Iași - Bis. de lemn Sf. Voievozi - Ruleni
In această fasciculă sunt grupate toate actele relative la:

Bis. de lemn
Bis. filială Ruleni (Sf. Voievozi)
Iași

Referat 10 - August 1943

Biserica Rufeni - Iasi -
Parohia Sf. Dumitru Misai

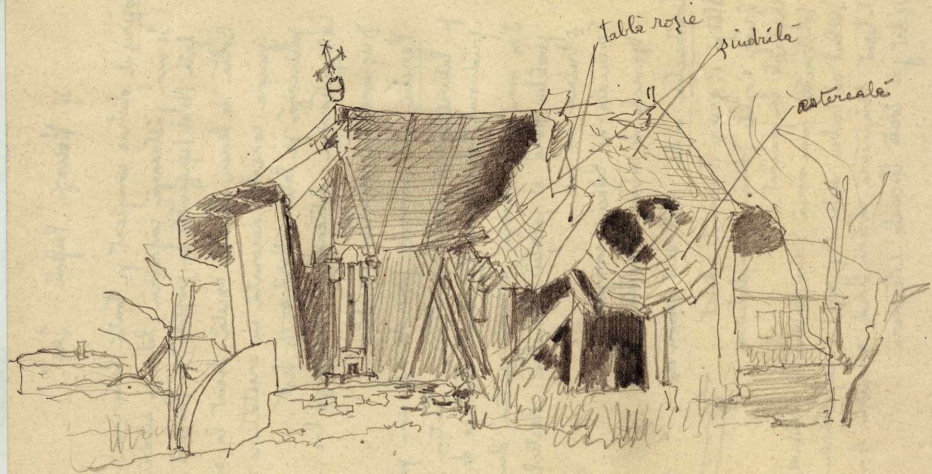
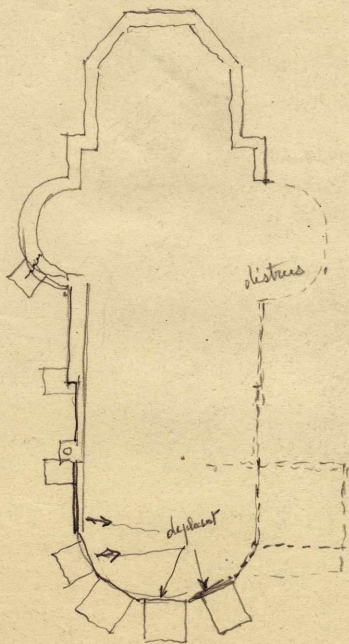
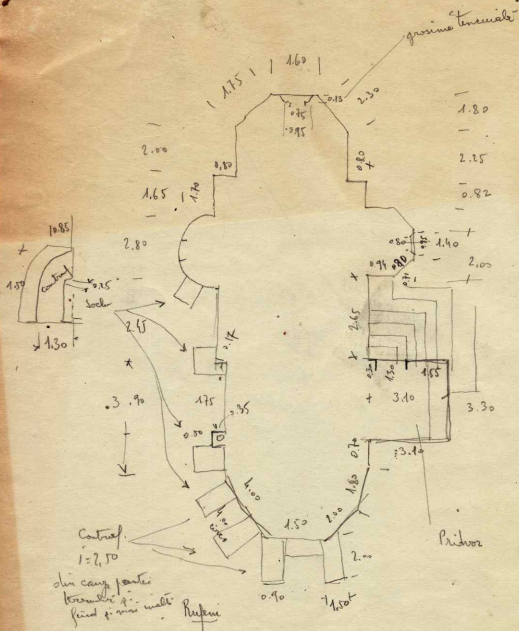
Acoperișul distrus complet pe toată latura Sud.
Se mai păstrează căpriorii, bolii și sindrila pe altar,
fata Nord (sprizintă cu propteli) și Pronaos.

Bolta de lemn numai există decât la altar și absidenți.
Grinda consolei decorată cu crestături se mai
păstrează pe latura Nord și $\frac{1}{2}$ Vest.

Peretii din obștie ponaute se mai păstrează
pe laturile Vest, Nord și altar. Partea Sud și
piedestalul lateral au dispărut distruse de bomba.

Son mai putea păstra numai partea din Naos a
peretelui Nord și peretii altarului. Restul este deplasat
și trebuie dat jos.

Socul va trebui desfăcut și refăcut desfiintându-se contrafortii

De la 1 și așezându-se absida Nord exterior 4 m.

De dat jos toată tencuiala exterioară.

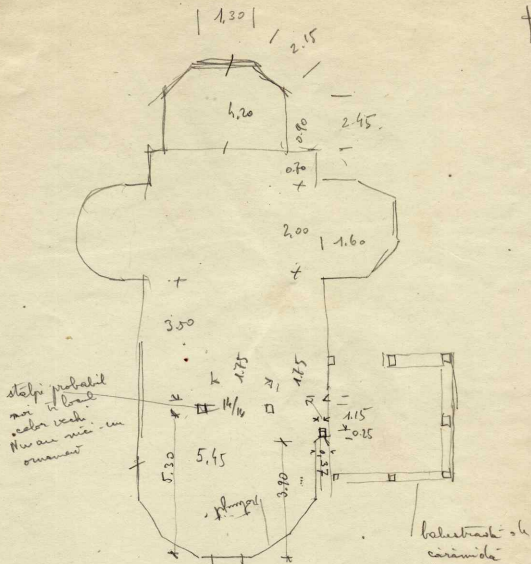
Pridvor interesant cu harna coplete

Construcția în harna.

Nu are fundare

Lesat și spre N-W, vântul în vântul

Treaba subțire la colțul N-W.

Înclătăre de pila
sub talia

șarpante simple
nimeni câprioari și
câprioari și câte
un altele simplu,
cu brua stercă.
